台中市北屯區軍福路清水巷汰換管線工程

交通維持計畫書

台中市政府交通局初審意見辦理情形對照表

1050412 台中市政府交通局交通維持計畫審查會(第一次)

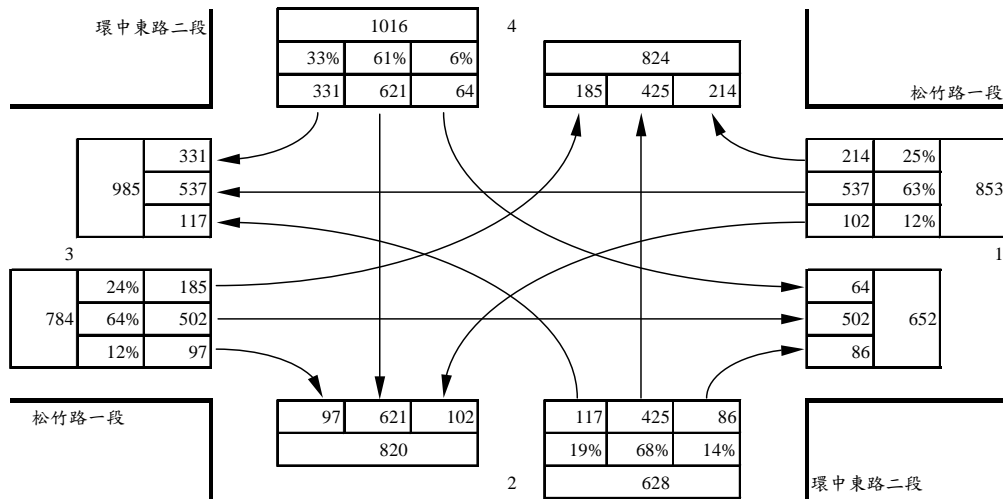
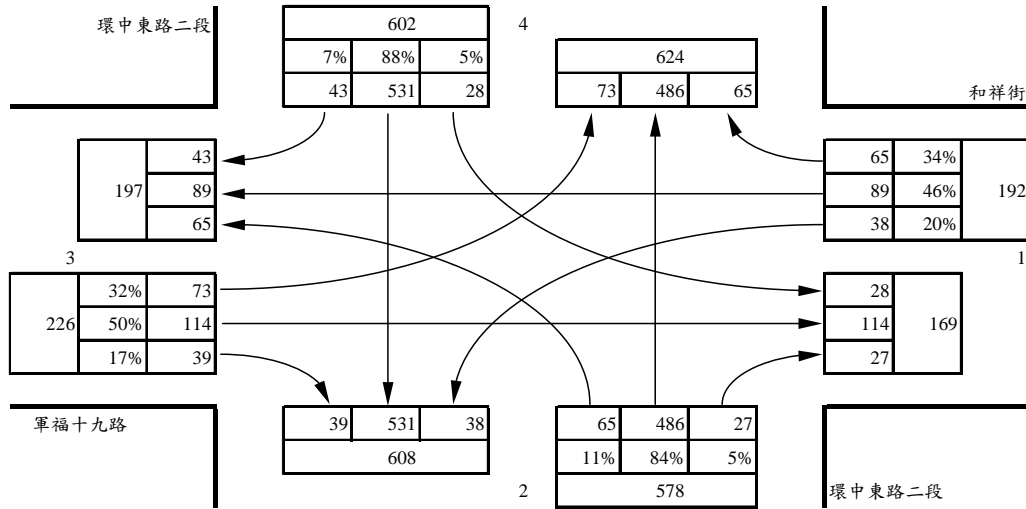
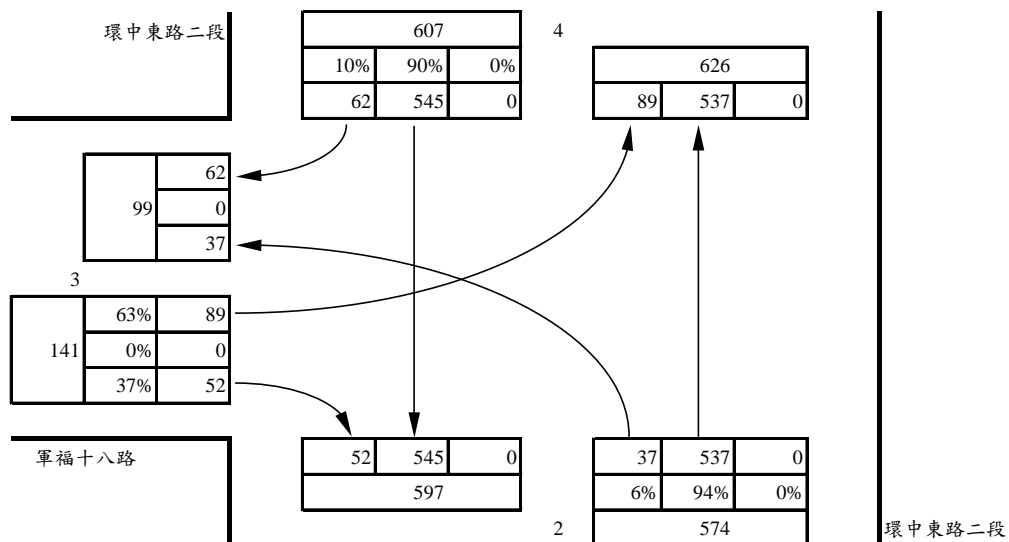
3. 計畫書中，環中東路之交通流量是否低估，請再確認。	<p>3. 遵照辦理。</p> <p>a. 環中東路車流多集中於上下匝道路口轉向位置，本工程周邊主要上下匝道轉向路口分別為松竹路一段以北及太原路三段以南。(東山路一段有一處下匝道)</p> <p>b. 施工路段位於松竹路一段~東山路一段，依「環中東路二段/松竹路一段」路口轉向交通量觀之，環中東路於松竹路一段以北之交通量達 1,000PCU/小時以上，經松竹路一段路口轉向後，往南減少為 800 PCU/小時左右。</p> <p>c. 由於本施工區段非主要橫交連絡道及上下匝道位置，因此交通量較其他路段略低應屬合理。</p> <p>d. 本工程主要於人行道上施作，車道部份僅佔用約 2 公尺，施工中維持現況車道數不變，僅外側車道寬由 5 公尺縮減為 3~4.5 公尺不等。</p>

圖 4.2-1 松竹路一段~軍福十八路東側施工道路配置斷面圖

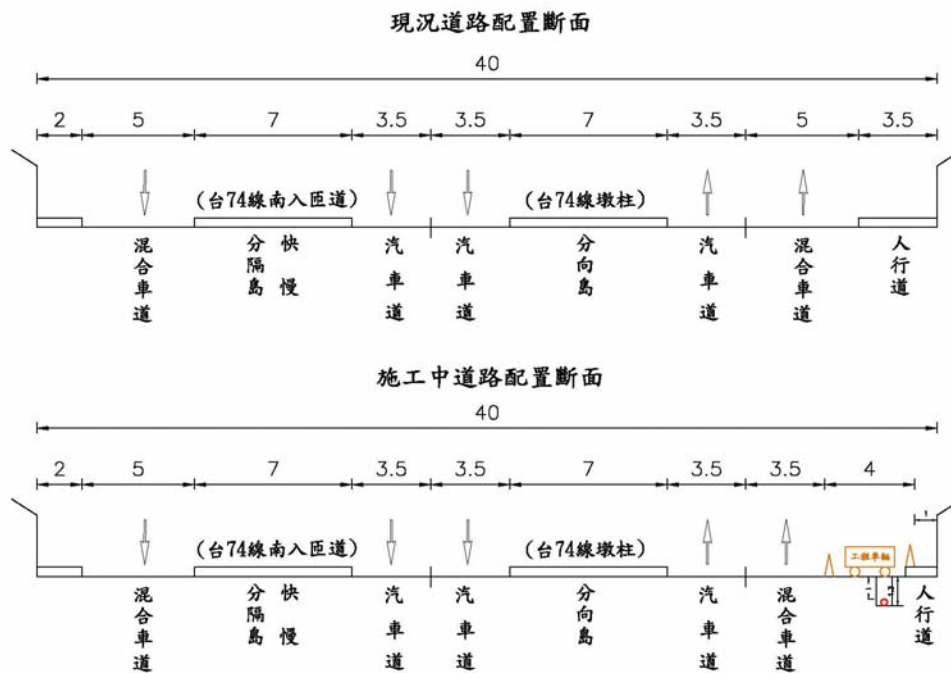
審 查 意 見	辦 理 情 形
1. P10 第一段請參見表 2.3-2 為誤植，應為表 2.3-4，請再全面檢視計畫書內圖表編號與順序，以及圖表編號與計畫書內文的對應有部份錯誤，請修正。	1. 遵照辦理。 a. 第 1.4 節，已將圖 1.4-1、圖 1.4-2 置於第 1.4 節後。 b. 第 2.3 節，已將圖 2.3-2~圖 2.3-4 置於第 2.3 節後。 c. 第 2.1 節，已將「圖 4.2-1」之誤植修正為「圖 2.1-1」及圖「2.1-3」。 d. 第 2.3 節，已將「表 2.3-2」之誤植修正為「表 2.3-4」。
2. 若經目的事業主管機關同意，且屬應實施環評之開發行為或屬空汙法第一級營建工程之建築工程、道路、隧道工程、管線工程、橋梁工程、區域開發工程之營建工地，應於施工前檢具逕流廢水污染削減計畫，報環保局核准後，據以實施。	2. 經查，本工程不需實施環評。
3. 請依「營建工程空氣汙防制設施管理辦法」相關規定執行防制，工區出入口應設置洗車台或加壓沖洗設施，並妥善處理廢水，避免車輛進出工區時輪胎附帶汙泥汙染路面或拖出工區外。	3. 遵照辦理。已補充於第 3.5 節第二項。
4. 運輸車輛車斗應覆蓋防塵布或其他不透氣覆蓋物，並下拉 15 公分綑紮牢靠。	4. 遵照辦理，已補充於第 3.5 節第三項。
5. 請於檢送最終版本交通維持計畫紙本時，一併檢附紙本計畫書之電子檔；電子檔請一律為 PDF 檔案。	5. 遵照辦理。
6. 計畫書依上開意見修正完成後，首頁附上「簽核表」，檢送計畫書一式 6 份送本局辦理後續審查事宜。	6. 遵照辦理。
7. 請於計畫書書背打印工程名稱，以利檢核。	7. 遵照辦理。
8. 請依上開結論詳細修正內容後送交通局逕行確認無誤後核備。	8. 遵照辦理。

圖 4.3-1 路口施工單線行車階段管制方式示意圖

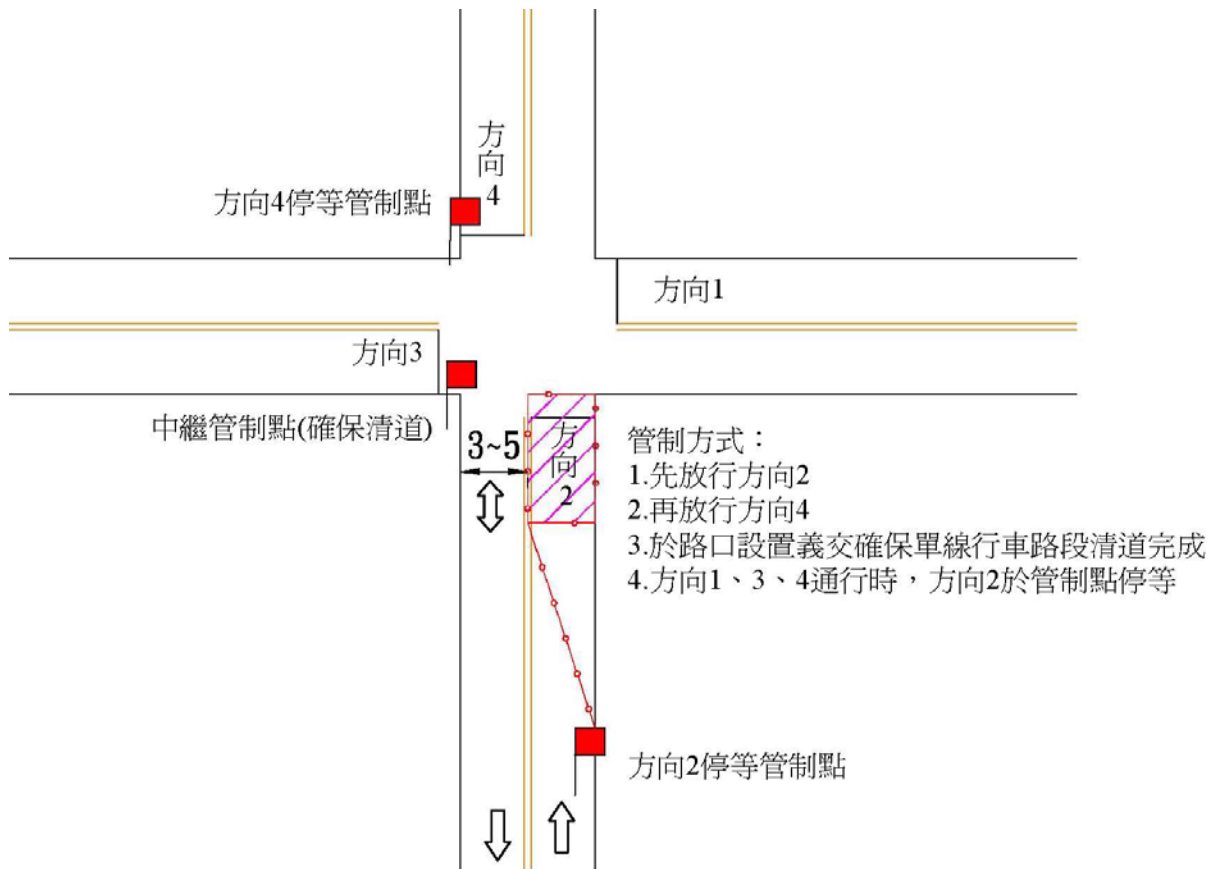
審 查 意 見	辦 理 情 形
1. P16 說明東西向各須 25 天與 P3 所述天數不符。	1. 敬謝指正，已修正 P16 為東西向各須 70 天，與 P3 一致。
2. 松竹路與環中東路口請確實遵守規定，必須於施工時間內才進入工區施工。	2. 遵照辦理，已說明於第 4.7 節第五項。
3. 附圖 8，請補充說明旗手如何控制單線雙向通車的輪放機制。	3. 遵照辦理。4-6 公尺單線雙向行車階段，於前漸變前及對向路口近端設置義交以無線電管制輪放雙向車流，管制方式為先放行方向 2，再放行方向 4，並於路口設置義交確保單向行車路段清道完成。管制方式已補充說明於第 4.3 節及圖 4.3-1。
4. 附圖 9，前漸變段應為 20 公尺。	4. 遵照辦理。本處前漸變段已由 15 公尺增加為 20 公尺。
5. 請於施工前將欲塗銷、移置或拆除之標線、標誌及號誌拍照存證，以利完工後由施工廠商復舊；另外請依規發放工程告示/宣導單，以免影響民眾權益。	5. 遵照辦理。 a. 相關設施復舊已補充於第 4.10 節第六項。 b. 施工資訊提供管道、內容及期程請參見第五章說明。
6. 施工中道路容量減少一半，惟旅行速率卻只微降，請再重新檢視模擬值及道路服務水準分析表等相關參數的正確性。	6. 遵照辦理。已補充說明於第 4.1 節第一項。 a. 評估方式已改以運研所模擬軟體 THCS 之公路交通系統模擬模式進行分析。 b. 經評估，施工中道路旅行速率約降 5~6 公里/小時，服務水準將由 B 級降至 C 級。
7. 請依上開結論詳細修正內容後送交通局再審。	7. 遵照辦理。

路口施工遇4-6公尺單線雙向行車階段(例如交維圖8、9)，管制方式概如圖4.3-1：於前漸變前(如圖4.3-1方向2管制點)及對向路口近端(方向4管制點)設置義交以無線電管制輪放雙向車流，管制方式為先放行方向2，再放行方向4，並於路口設置義交確保單向行車路段清道完成。
